第二阪和国道の橋梁損傷対策検討特別委員会
報告書

平成 22 年 3 月
(社)土木学会

序

図3 - 34 . A1 橋台損傷図(点検 A 調査より)

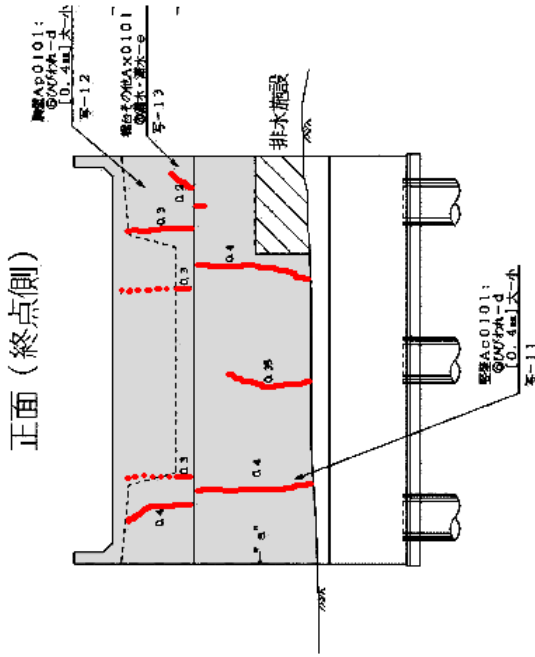
・点検 A 調査では、図3 - 34、35に示すひび割れが記録されており、ひび割れ幅は橋台で最大 0.4mm、橋脚で 0.2mm 未満とされている。その後、一部のひび割れが幅 0.55mm に広がっているが、点検 C、D では目立った成長は確認されていない。

・点検 A 調査では、原因は乾燥収縮、温度応力と推定している。橋台のひび割れは胸壁、壁ととも、収縮を既設部が拘束することで生じる典型的な形状を示すが、一般的な橋台でもよく見られる程度のもので、特異性はない。橋脚のひび割れは軽微で、こちらは収縮による内部拘束応力が原因と考えられる。橋台、橋脚のひび割れとともに、乾燥収縮、温度応力の何れが支配的で生じたものかは特定できない。

図3 - 36 . P2(左、中)、P5(右)損傷図(点検 A 調査より)

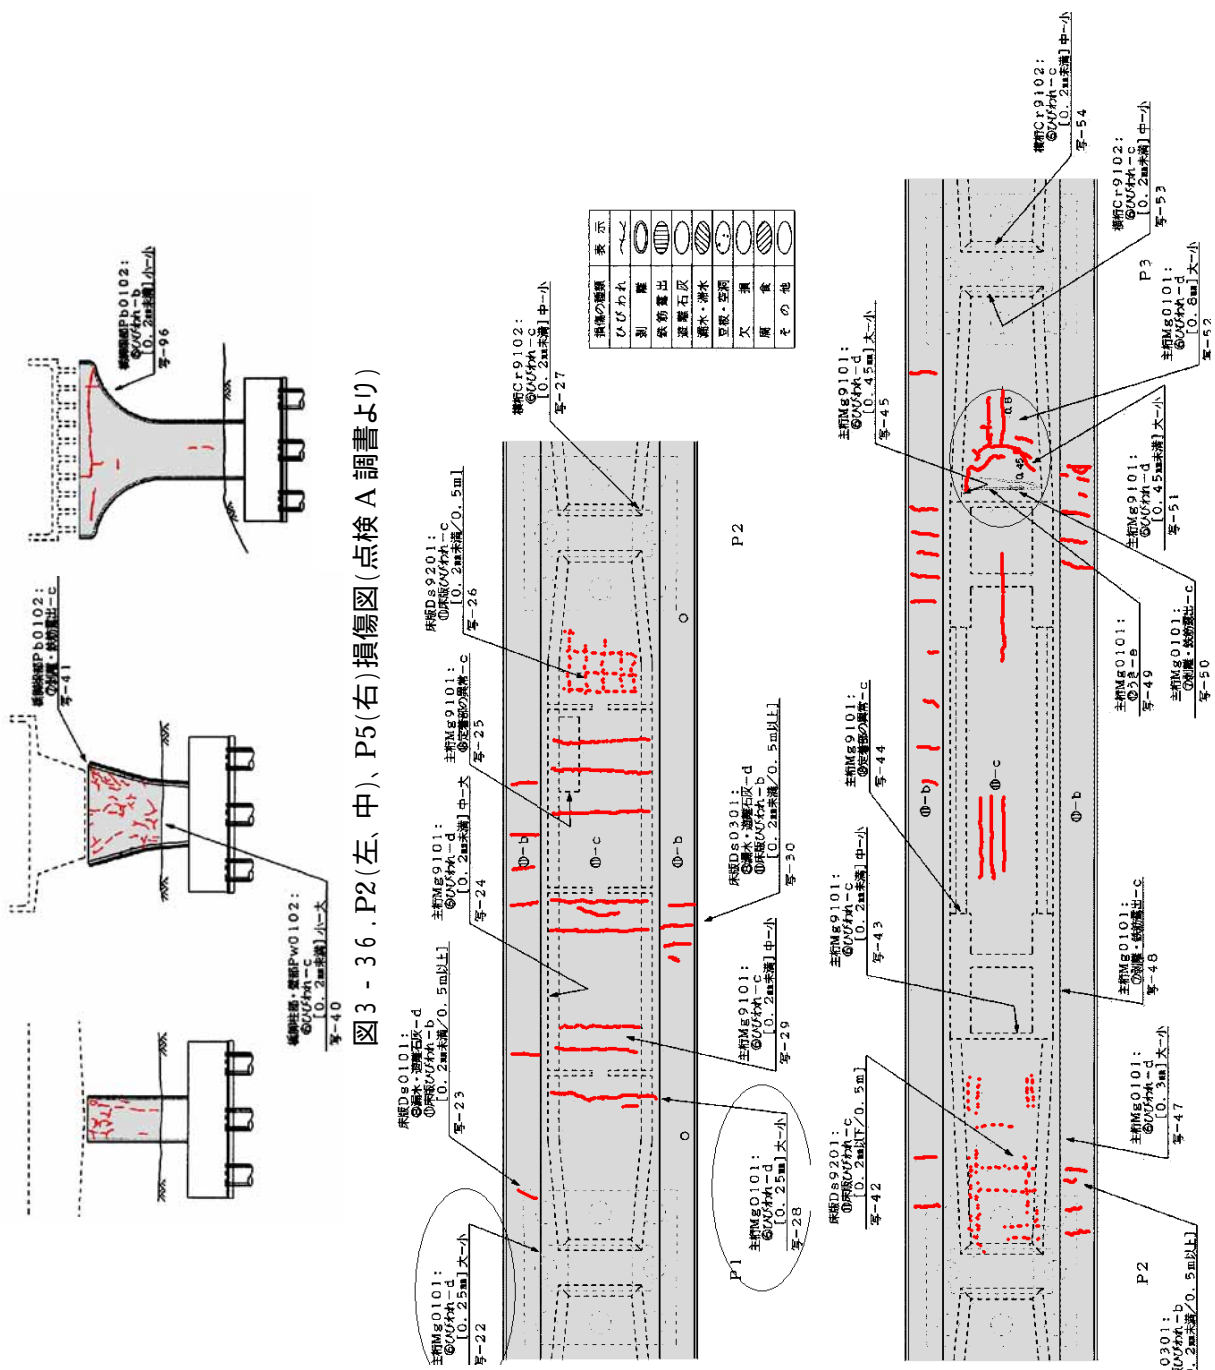
- ・点検 A 調査によると、A1 橋台に金熊寺川高架橋と同程度のひび割れ (最大幅 0.4mm) が生じている。原因は推定されておらず、P1 ~ P6 の各橋脚にも、ひび割れが記録されており、図 3 - 36 に示すとおり P2 は網目状、P5 は天端近傍の直線状の形状が特徴的である。ひび割れ幅は何れも 0.2mm 未満であり、調査によると P1 を除く各橋脚で原因を乾燥収縮としている。
- ・橋台については温度応力の影響もあると思われるが、ひび割れ形状からして、何れも乾燥収縮によると思われる。
- ・P2 のひび割れ形状は第二阪和道路のその他下部工にも見られる特徴的なものとなっている。

図 3 - 3 8 . P 9 橋 脚 損 傷 図
(点 検 A 調 書 よ り)

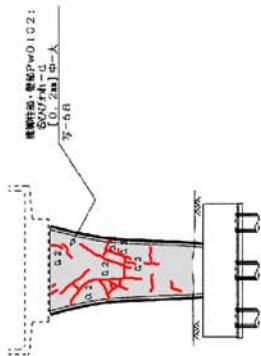
・ 点 検 A 調 書 で は、0.2mm 未 満 の ひ び 割 れ が 多 数 発 生 し て い る と し て い る (図 3 - 3 8)。 原 因 は 基 本 的 に 不 明 と し な が ら も、 乾 燥 収 縮 に よ る も の と 推 定 し て い る。

図 3 - 3 9 . 上 部 工 損 傷 図 (点 検 A 調 書 よ り)

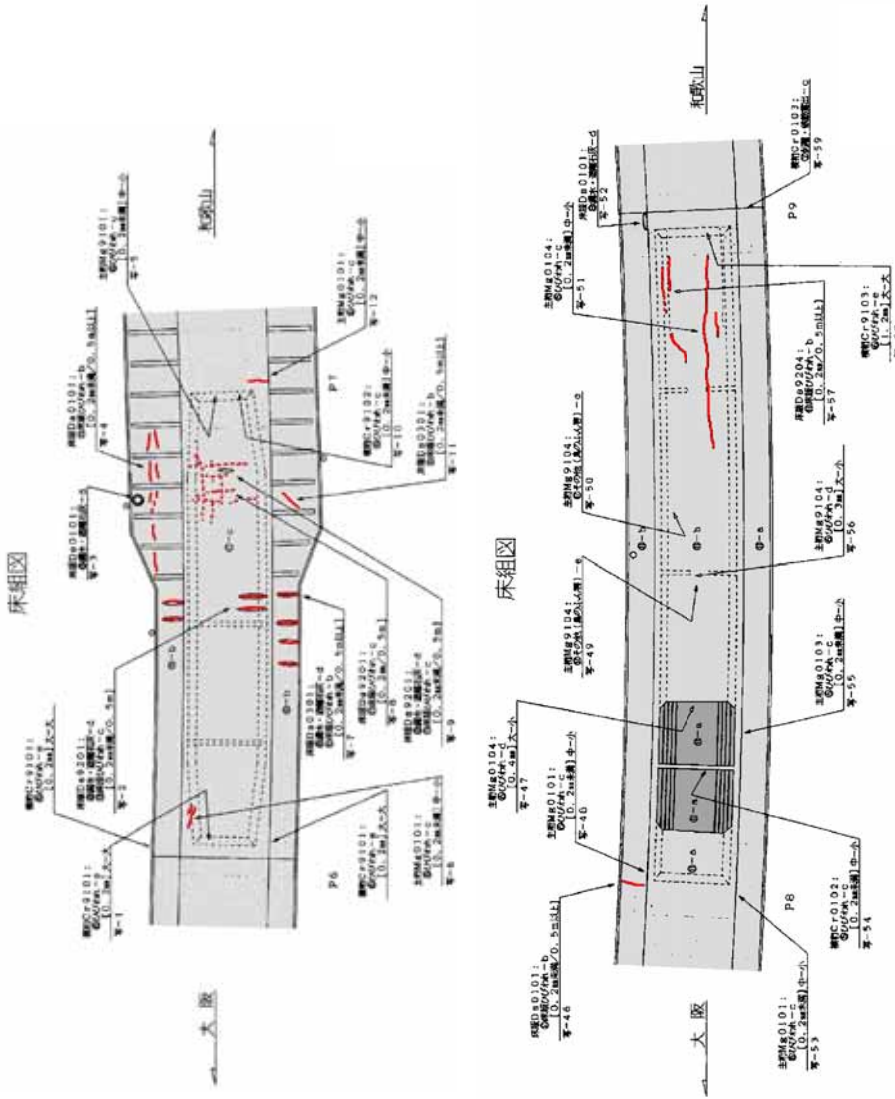
・ 上 部 工 の ひ び 割 れ は 全 般 に 軽 微 で あ る。 非 常 駐 車 帯 部 の 張 出 床 版 に つ い て は (図 3 - 3 9 上)、 乾 燥 収 縮 を リ ブ が 拘 束 し た こ と が 原 因 と 思 わ れ る が、 P9 近 傍 下 床 版 に 橋 軸 方 向 に 伸 び る ひ び 割 れ や (図 3 - 3 9 下)、 点 検 C で 報 告 さ れ た ウ ェ ブ に 橋 軸 方 向 に 伸 び る ひ び 割 れ (写 真 3 - 2 3) の 様 に、 形 状 だ け で 原 因 の 推 定 が 困 難 な も の も 存 在 す る。

図3 - 40 . P.23 損傷図(点検 A 調査より)

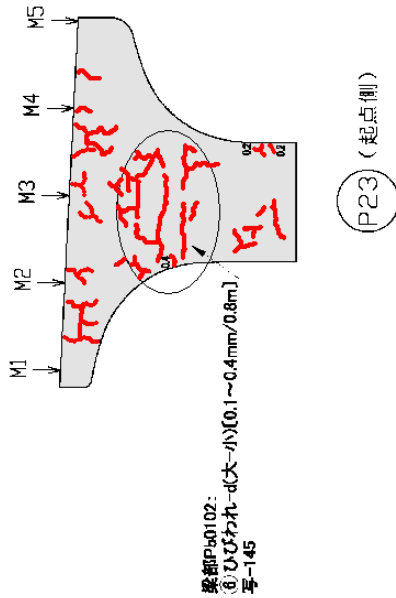
・点検 A 調査では、23 基の橋脚全てにひび割れが記録されている。ひび割れは図3 - 40に示すとおり網目状であり、調査では乾燥収縮によるひび割れとされている。ひび割れ幅はほとんどが0.2mm 未満だが、希に0.4mm に達するものも記録されている。

・点検 B 報告書では、「骨材性質が要因となるコンクリートの収縮（乾燥収縮、自己収縮）によるひび割れと考えられる」「水和熱による要因も含まれている」としている。

・点検 C では、点検 A で確認されたひび割れの幅はほとんど変化していない、としている。

図3 - 41 . 上部工損傷図(点検 A 調査より)

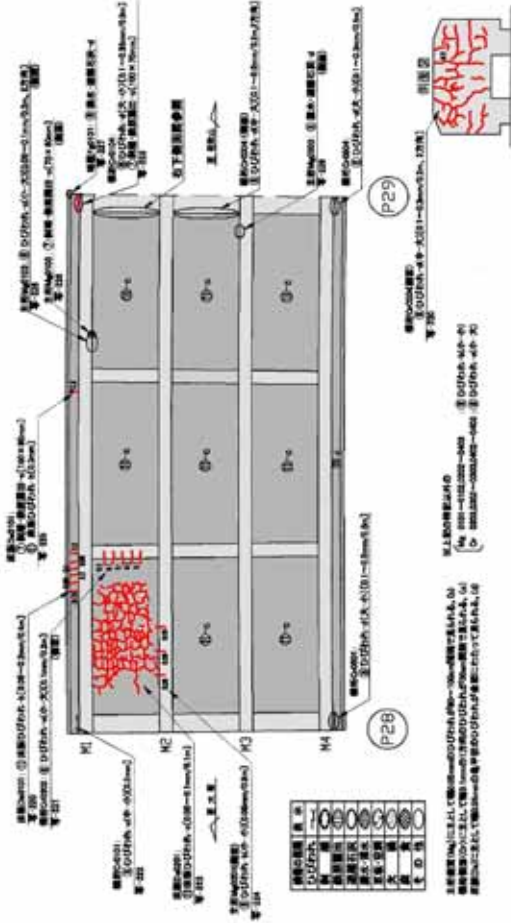
・床版ひび割れは点検 A 調査によると、幅0.3mm で橋軸直角方向に50cm 間隔でハンチ部に発生しているもの、微細で亀甲状に20cm 間隔で床版中間部に発生しているものに大別される(図3 - 41: 損傷は床版全域に及んでおりスケッチはその一部を示す)。調査では疲労でなく収縮を原因と推定しているが、通常の乾燥収縮の範囲を超えた材料的な要因があるとしている。横桁にもひび割れが多数発生しており、調査には最大幅0.3~0.4mm と記録されている(図3 - 41 右下)

図3 - 42 . P36 損傷図(点検 A 調査より)

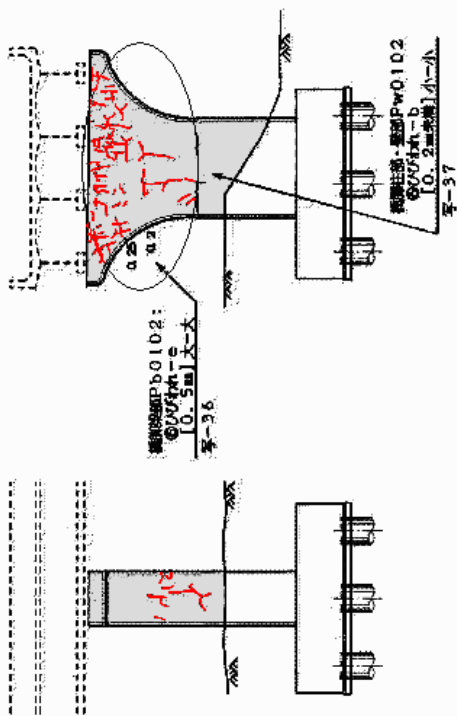
・点検 A 調査では、12 基の橋脚全てにひび割れが記録されている(図3 - 42)。幅はほとんどが 0.2mm 未満と軽微で、調査では原因を推定していない。

・点検 C では、点検 A で確認されたひび割れの幅はほとんど変化していない、としている。

図3 - 43 . 上部工損傷図(点検 A 調査より)

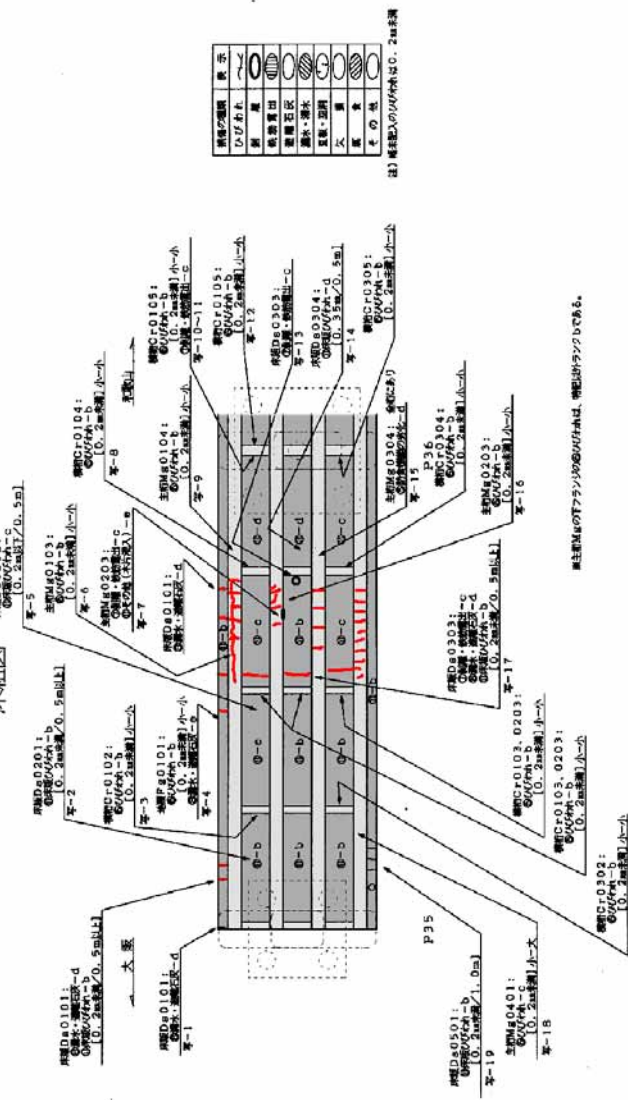
・プレベーム桁、プレテン T 桁、ポステン箱桁から構成されるが、主桁のひび割れは場所打ちコンクリート部に集中しており、工場製作された桁に損傷は見られない。点検 A 調査には、プレベーム桁の下フランジに橋軸直角方向（一部、格子状）のひび割れ(図3 - 43) 箱桁橋の下床版に橋軸方向のひび割れが記録されているが、ひび割れ幅は前者が 0.2mm 未満、後者が 0.2mm と軽微である。調査では原因を推定していない。プレベーム桁の下フランジには活荷重作用により類似のひび割れが発生することがあるが、コンクリートの収縮を鋼桁が拘束しても同様の形状となるため、原因の特定は困難である。箱桁下床版のひび割れも、山中川高架橋と同様、形状だけで原因は特定できない。

図3 - 4 - 4 . P67 損傷図(点検 A 調査より)

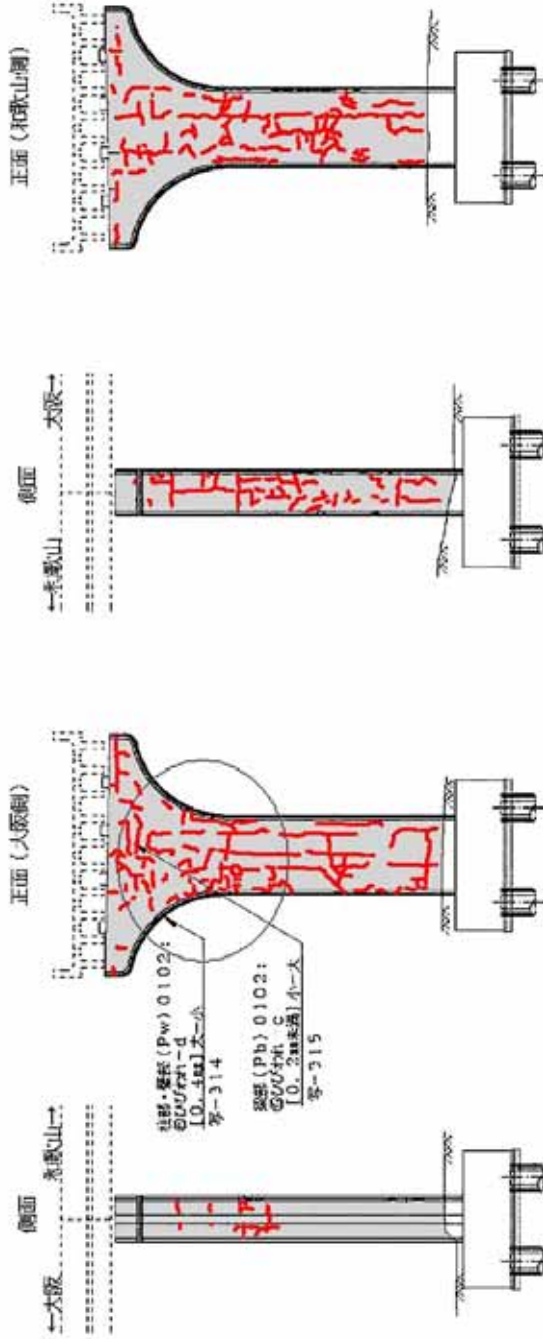
- ・橋台 1 基、橋脚 23 基からなる。橋脚には網目状のひび割れが見られるが、全体として損傷は軽微である。一部橋脚には 0.4mm 程度のひび割れが確認されている (図3 - 44)。
- ・点検 C では、新しいひび割れの発生が認められるが、点検 A で確認されたひび割れの幅はほとんど変化していない、としている。
- ・ひび割れ形状が第二阪和道路のその他下部工にも見られる特徴的なものとなっており、乾燥収縮を原因とする可能性が高い。
